レバー回転安全弁付爪つきジャッキ G-200 および G200L 分解図

対象製品: G-200, G-200L, GU-200, ED-200

更新: 2023年7月21日

G/ED シリーズ リリーススクリュー ASSY 「RSset」の仕様について

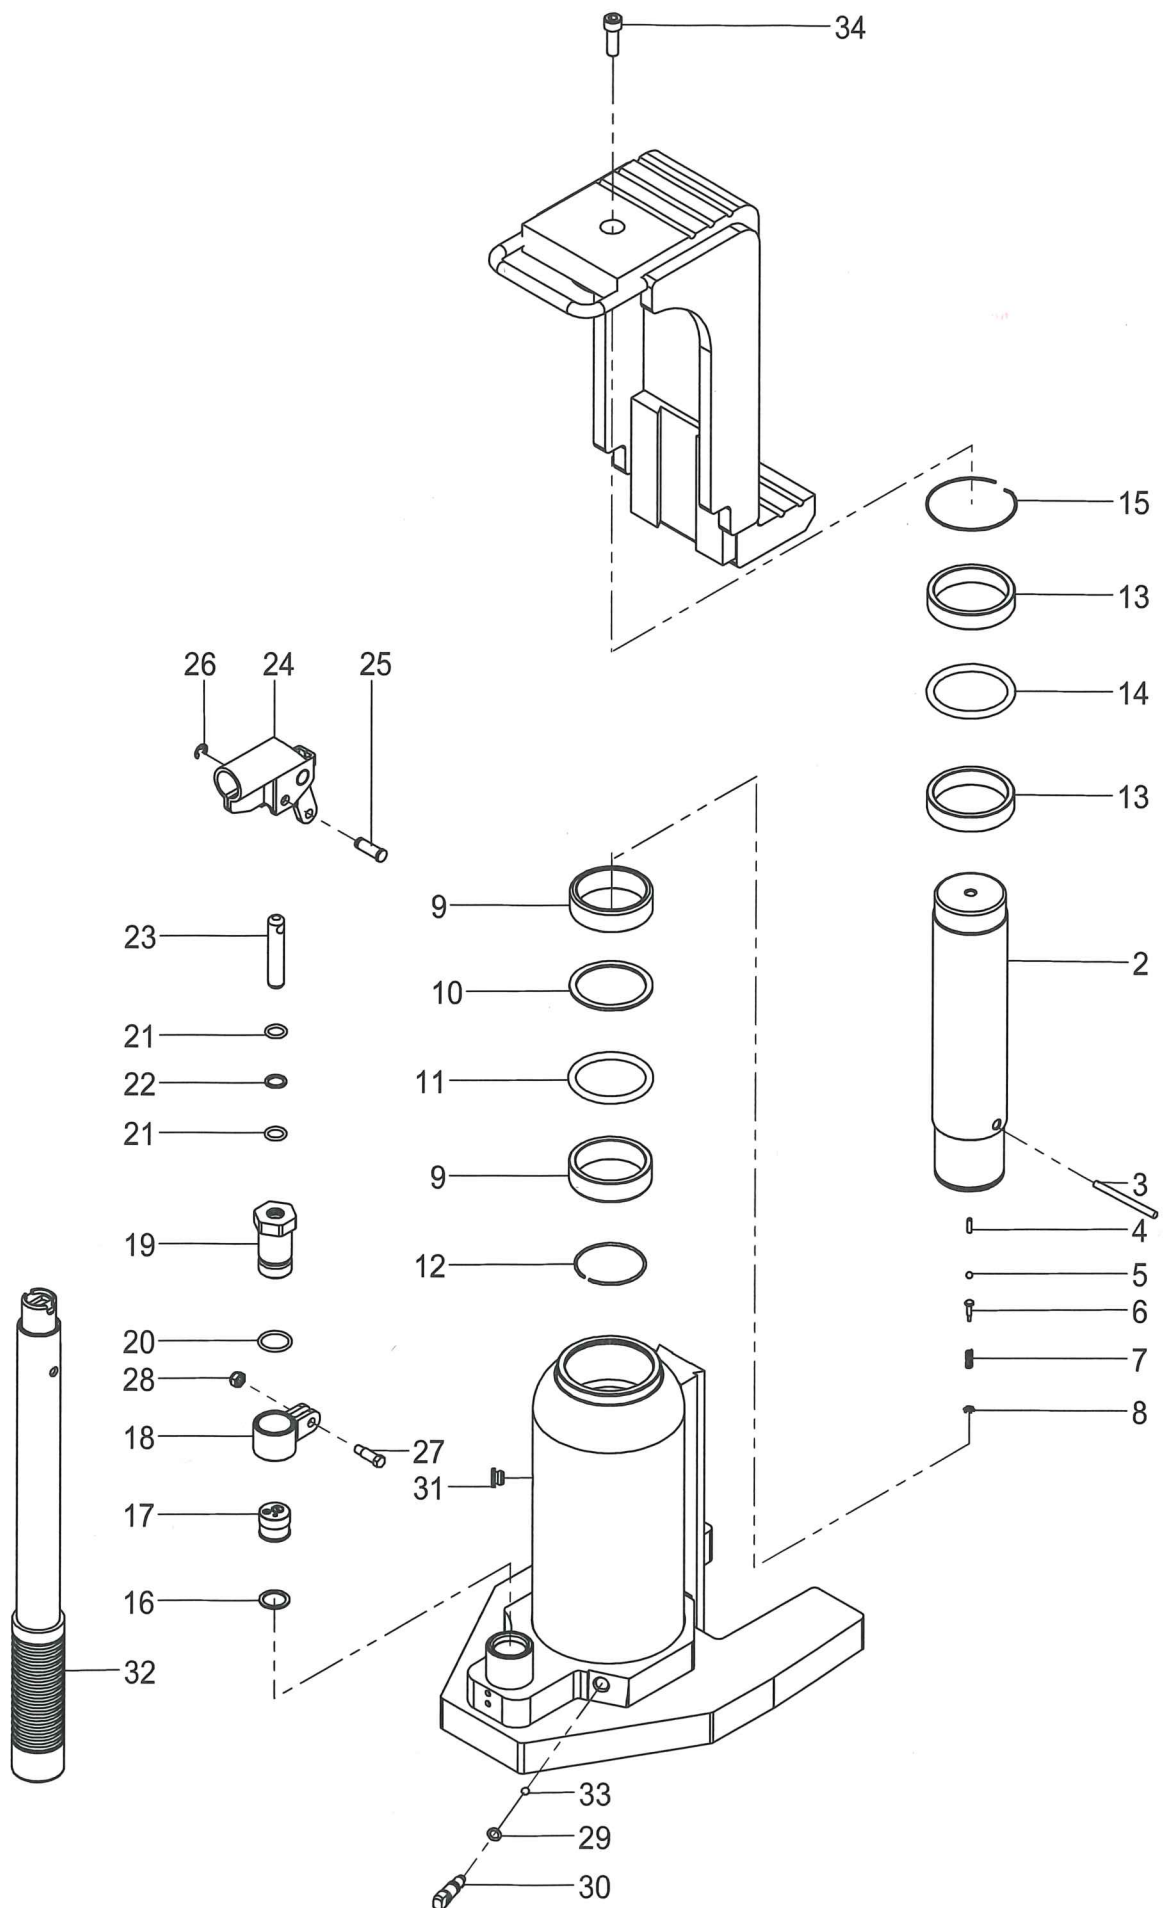
26		Eリング	J0051	1		Gシリーズ共通	
27		ボルト	E0760	1	M6×21	Gシリーズ共通	
28		ナット	H0198	1	M6	Gシリーズ共通	
29	☆◎	Oリング	GA236	1	内径(現行タイプφ7、【廃番】旧タイプφ5)	Gシリーズ共通	
30	◎	リリーズスクリュー	E1344	1	Oリング溝径(現行タイプφ7、【廃番】旧タイプφ5)	Gシリーズ共通 単品出荷不可(assy)	
31	☆	オイルフィリング	G0217	1		全機種共通	
32		レバー	B0807	1	φ21.5×660mm	G100～200・M100～200用 共通	
33		スチールボール	K0002	1	φ5.55(現行品では不要)	全機種共通	
34		六角穴付ボルト	M825	1	M8×25	G-160(T)・200(T)共通	
35		六角穴付き皿ボルト	M820F	1	M8×20	ED160(T)～200(T)共通

Oリングキット G200用	MGV200-Oset		(NO.40)変更	内容は上記☆印	
		ラムASSY G200用	MGV200-RMset		(NO.41)変更	内容は上記★印	
		リリーズスクリュー-ASSY	RSset		(NO.42)変更	内容は上記◎印	
		安全弁ASSY G-200用	MGV200-Aset		(NO.43)変更	内容は上記※印
